OGGETTO: Osservazioni per i piani/programmi/progetti sottoposti a procedimenti di valutazione ambientale di competenza statale

in qualità di legale rappresentante della Pubblica Amministrazione/Ente/Società/Associazione
CONSORZIO MOLLUSCHICOLTORI DI OLBIA – società consortile a r.l. – con sede ad Olbia

Progetto denominato "EnerClima 2050", localizzato nel Comune di Olbia, consistente in Terminale LNG e di una Centrale Elettrica a Ciclo Combinato a gas, dimensionati per soddisfare i fabbisogni energetici del territorio della Gallura (Nord-Est della Sardegna), a bilanciamento delle altre fonti di energia rinnovabile, in due fasi operative sequenziali.

Valutazione di Impatto Ambientale (VIA) – art.24 co.3 D.Lgs.152/2006 e s.m.i.

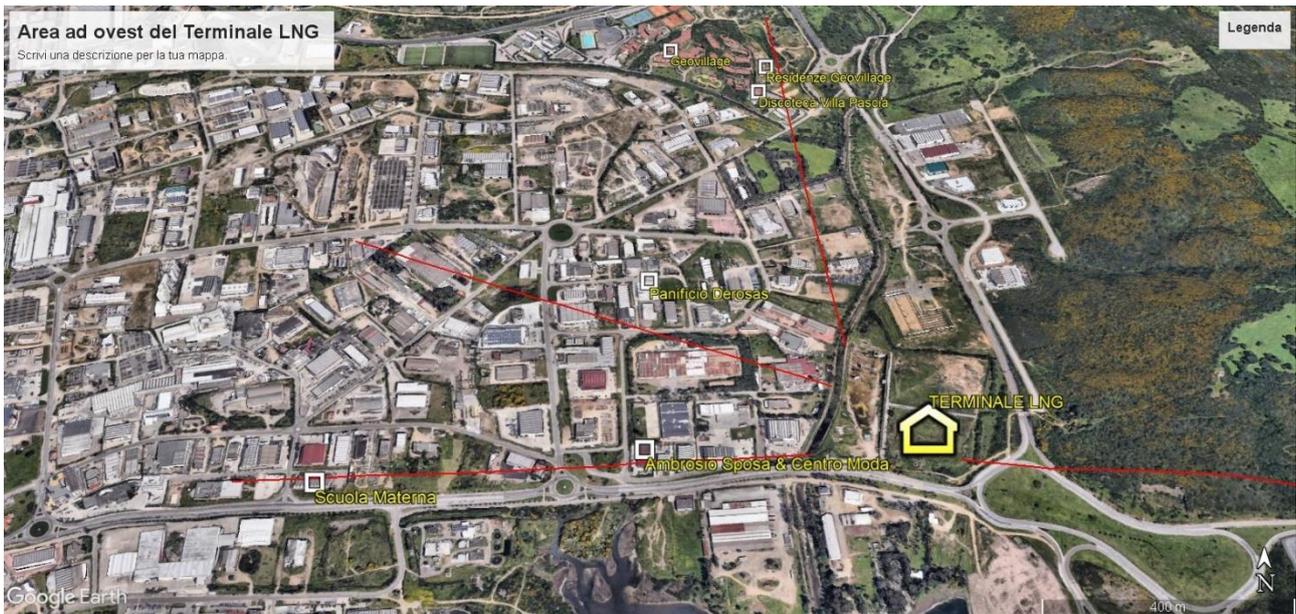
Il Progetto EnerClima prevede la realizzazione del Progetto in zona D/G1 ed è totalmente INCOMPATILE con le norme previste per tale zona dal P.R.T.C. e dall'Allegato B "Norme tecniche di attuazione - art.26 :

1. Incompatibilità per dimensioni, nella specifica zona D/G1 le N.T.A. prevedono un'altezza massima degli edifici di mt.18;
2. Incompatibilità per tipologia di attività, nella specifica zona D/G1 le N.T.A. prevedono le: *attività produttive così come individuate e definite nel D.P.R. n. 160/2010 e nell'art. 1, c. 17 lett. C della L. R. n. 3/2008 (recanti norme di semplificazione dei procedimenti di autorizzazione per la realizzazione di impianti ed iniziative produttive); insediamenti e centri direzionali e nel settore terziario di qualsiasi tipologia (uffici anche d'interesse collettivo, centri di formazione, sedi amministrative, studi professionali, congressistica etc); insediamenti e centri commerciali in generale, anche nel settore della grande distribuzione e relative opere ed interventi funzionalmente pertinenti; strutture alberghiere ed insediamenti di carattere ricettivo di tipo non stagionale e relative opere pertinenti; spazi attrezzati e strutture per l'istruzione e servizi didattici in generale, per il gioco, lo sport, nonché ricreative, per il tempo libero e assimilabili; stazioni di servizio attrezzate per l'utenza collettiva; insediamenti d'interesse generale e collettivo anche di tipo culturale, sociale e sanitario d'iniziativa pubblica e privata ed altre attività assimilabili a quelle sopraspecificate.*

In detti comparti edificatori sono assolutamente escluse destinazioni d'uso di carattere industriale manifatturiero ed attività artigianali di tipo insalubre e molesto.

Figura 16 – Estratto di Tavola 3 al PRTC

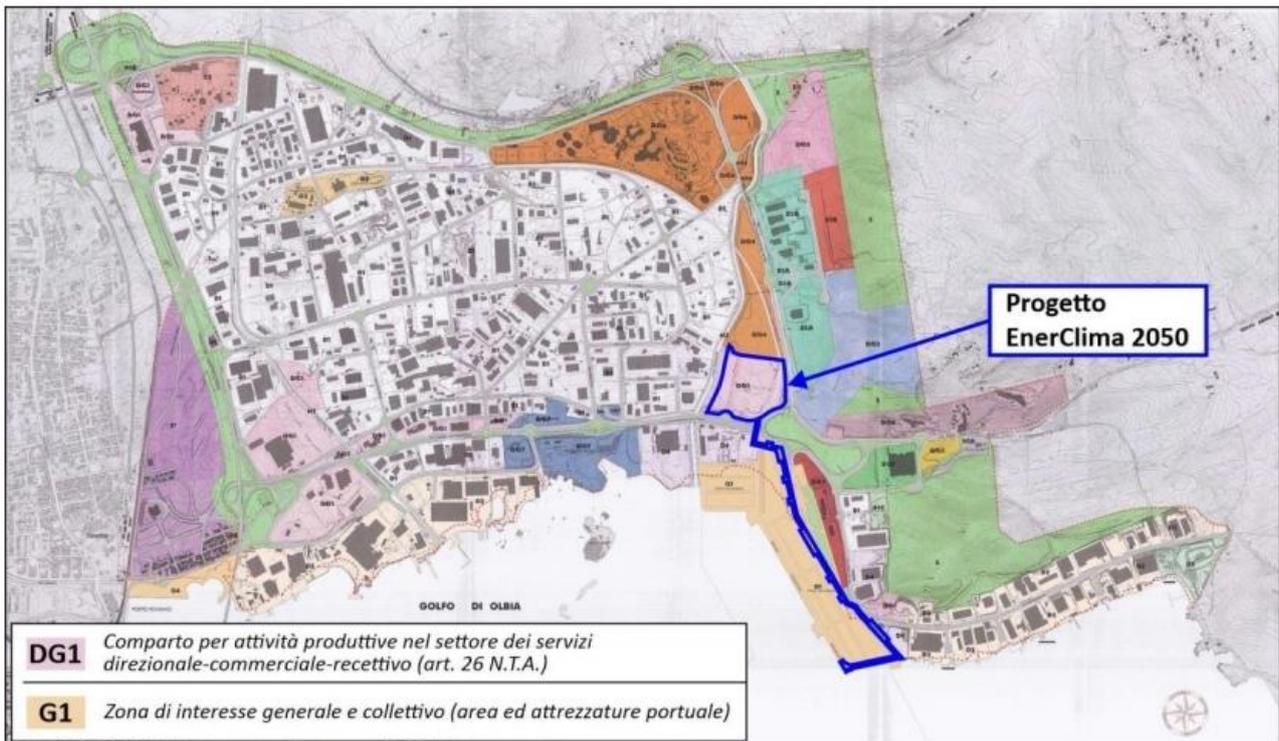
Della presenza nelle immediate vicinanze di tali tipologia di strutture del settore, in conformità col Piano Regolatore Territoriale CIPNES – NTA art.26 – Comparto D/G1, non vi è alcuna menzione nell'intera documentazione presentata dai relatori di Enerclima.

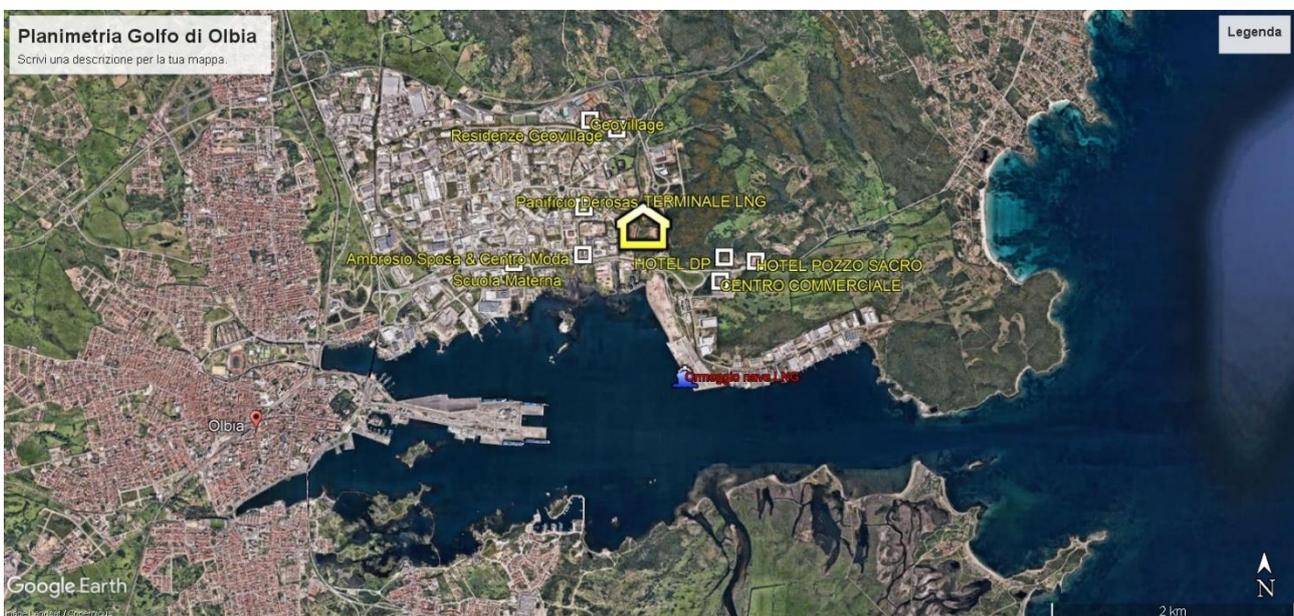
1. *“La localizzazione più adeguata, per erogare energia trivalente (elettricità, calore e frigorie) alle attività industriali vicine...”*

➤ **Affermazioni accademiche e prive di fondamento, infatti:**

- Non vi è alcuna analisi e/o indicazione/precisazione di quali/quante sarebbero le presunte attività industriali che avrebbero “necessità” di tale energia supplementare e diversa dalla attuale, proveniente in prevalenza dall’attuale produzione in Sardegna (Porto Torres, Fiumesanto) ed in via di transizione ecologia secondo il Piano Energetico Nazionale e della Sardegna;

Figura 4 - Foto inserimento da Via Taiwan

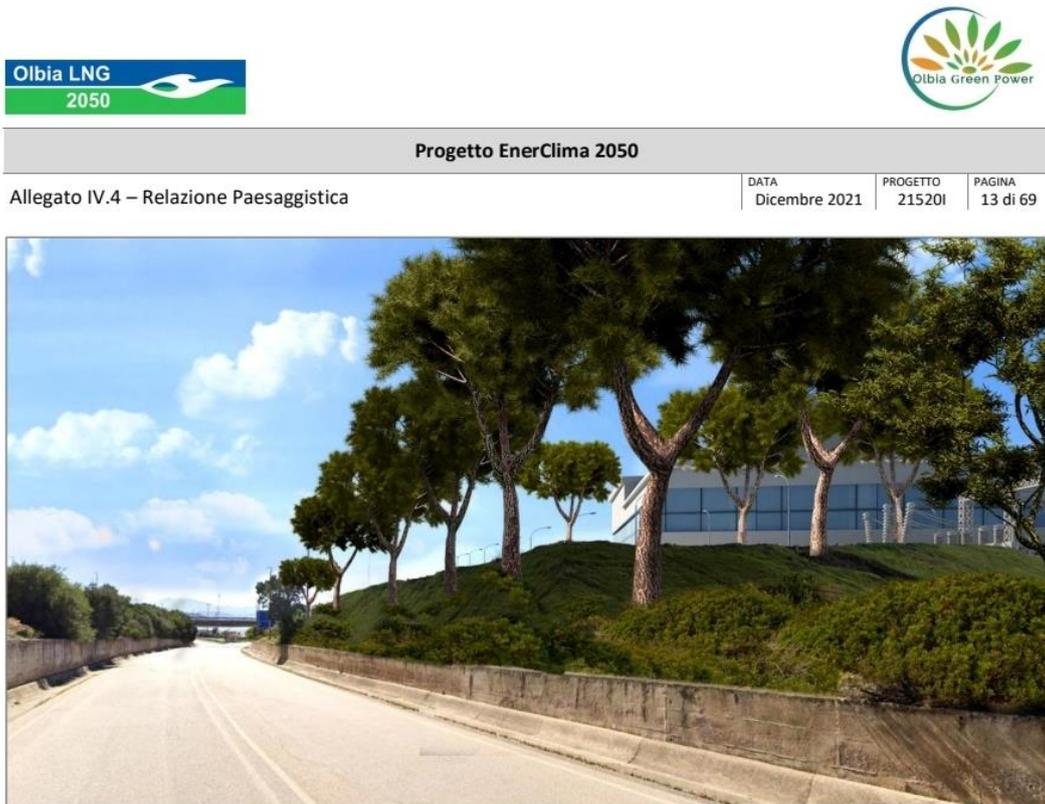
- Si evidenzia la contraddizione tra le due affermazioni, mentre da una parte si vorrebbe evidenziare (falsamente) la *“marginalità rispetto agli altri insediamenti”*, dall’altra si afferma (veridicamente) che *“l’area di inserimento risulta essere particolarmente antropizzata, in gran parte caratterizzata da insediamenti industriali e commerciali”*; l’area è infatti densa di numerose attività commerciali e residenziali (vedasi al proposito il Cap. xx) ben integrate per l’aspetto visivo;

- tutte strutture dell’area hanno un’altezza massima mt.10 ed appare sin troppo evidente che una struttura alta ben 45 metri sia invasiva e visibile;

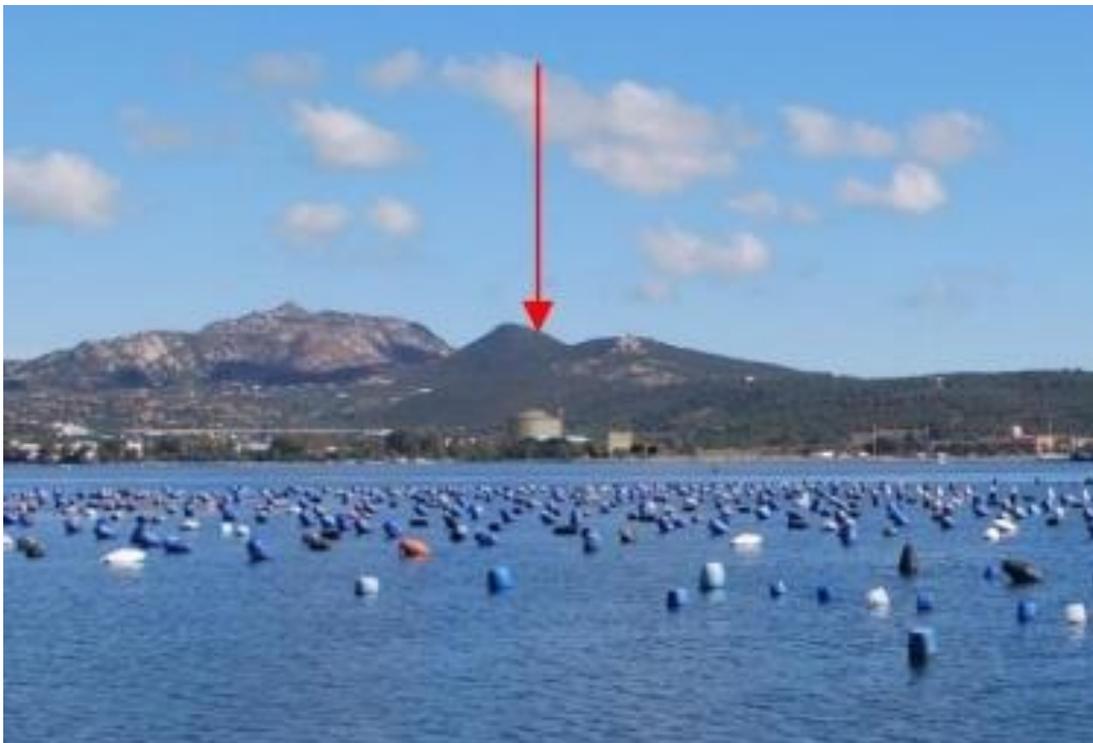
- la antistante strada SP82 è la principale via di collegamento della città di Olbia con il suo litorale nord, in particolare la frazione Pittulongu, frequentata da decina di migliaia di persone al giorno (residenti e turisti) che vi transitano quotidianamente e si troverebbero tale “Distretto Energia” su tale percorso, con ovvie preoccupazioni per il negativo feed-back che tale impatto visivo provocherebbe sull’intero comparto turistico-residenziale.
